Abschnitt 7 von Station 2.352 - 2.292, Länge 60 m											
1. Bauwerk: Beschreibung Ist-Zustand und Risiko- und Schadenspotential	von km	bis km	Länge	2. Vermeidung/Optimierung/ Monitoring	Bilder		Fachtechnische Abwägung				
<p>Aus Unterlage 04 Seite 29</p> <p>In Abschnitt 7 (Station 2.352 bis 2.292) liegt der Übergang von der Fels- in eine Lockergesteinsböschung, wodurch eine flachere und niedrigere, teils bewachsene Böschung ausgebildet ist. Der Bereich ist von abgelösten kleineren Blöcken bzw. einem stark klüftigen Fels geprägt. Die Ausbildung der flacheren Böschung steht in direktem Zusammenhang mit der hier abnehmenden Felsqualität. Zur Sicherung sind hier ein im Abschnitt 8 (Station 2.212) auslaufender Steinschlagschutzzaun, Geröllschutzbarrieren sowie eine Lockergesteinsberäumung erforderlich.</p> <p>Sicherungsmaßnahmen [++] und [+]:</p> <table><tr><td>Steinschlagschutzzaun Hangfuß</td><td>2.352</td><td>2.292</td><td>60</td></tr></table> <p>Steinschlagschutzzaun: 60 m (stehend am Hangfuß) H= 3-5 m</p> <p>Geröllschutzbarrieren (Betonschutzwand): 60 m Die Gefahr für den Verkehrsweg sind Steine und Gerölle, die sich durch den Waldbestand bis zur Straße bewegen können. Gleiten

Abb. 2: Abschnitt 7, gemäß Planung aus Plan 5.2.8 westlich

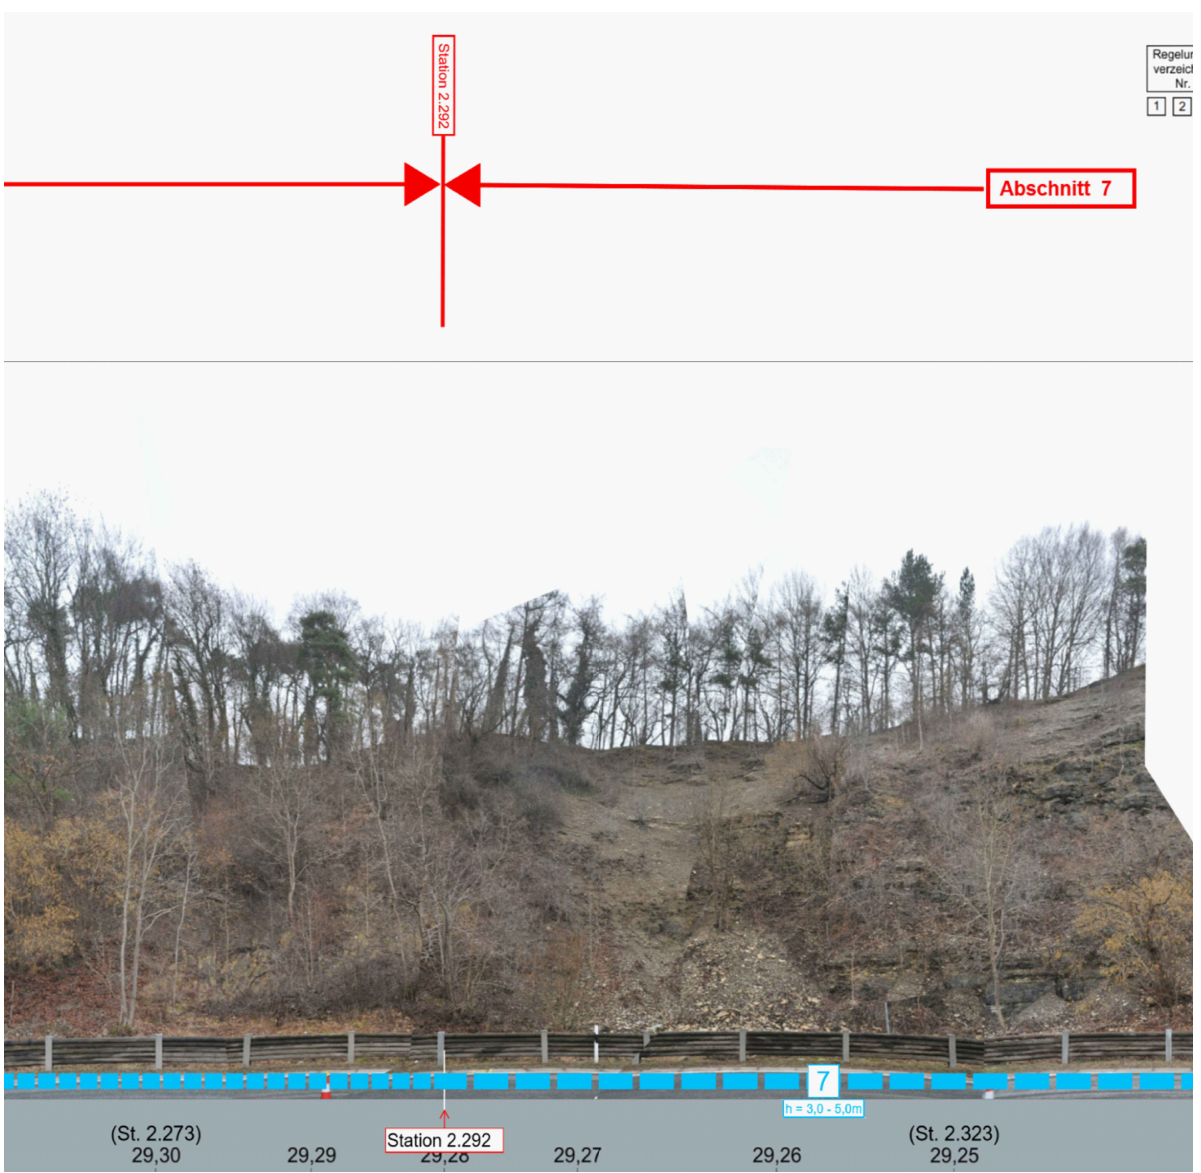
In Abschnitt 7 (Station 2.352 bis 2.292) liegt der Übergang von der Fels- in eine Lockergesteinsböschung, wodurch eine flachere und niedrigere, teils bewachsene Böschung ausgebildet ist.
Der Bereich ist von abgelösten kleineren Blöcken bzw. einem stark klüftigen Fels geprägt. Die Ausbildung der flacheren Böschung steht in direktem Zusammenhang mit der hier abnehmenden Felsqualität. Zur Sicherung sind hier ein im Abschnitt 8 (Station 2.212) auslaufender Steinschlagschutzzaun, Geröllschutzbarrieren sowie eine Lockergesteinsberäumung erforderlich.

Steinschlagschutzzaun: 60 m (stehend am Hangfuß) H= 3-5 m

Geröllschutzbarrieren (Betonschutzwand): 60 m
Die Gefahr für den Verkehrsweg sind Steine und Gerölle, die sich durch den Waldbestand bis zur Straße bewegen können. Gleiten und Rollen im Hang sind möglich. Verwitterungsmaterial kann Bankett und Straße erreichen.

Der SSZ sichert die Straße am unteren Rand der Böschung, ohne dass im Hang Arbeiten ausgeführt werden müssen.

Die Menge ist eine Abschätzung für die Beräumungsarbeiten am Hangfuß und partiell an Klippen im Hang.
Die Beräumung beseitigt Gefahren für die Bauzeit und für die Straße.

Die vorgesehene Maßnahme verhindert umfangreiche Bauarbeiten im Hang, insbesondere Rodungen und Beräumungen im oberen Waldbestand.

Der SSZ stellt hier den geringsten Eingriff dar.

Ein Ersatz der Maßnahme durch Beobachtung/Monitoring anstelle von Bauen ist nicht vorgesehen.

Die Beräumung ist eine Entnahme von Material, welches praktisch schon in gelöster Form ansteht oder mit geringem Aufwand entnommen werden kann.

Es sind immer nur die geringst möglichen Mengen zu entnehmen, die ohne und/oder mit geringem Aufwand aus dem Verband gelöst werden können.

Nach der Sicherung ist ein Monitoring nicht erforderlich.
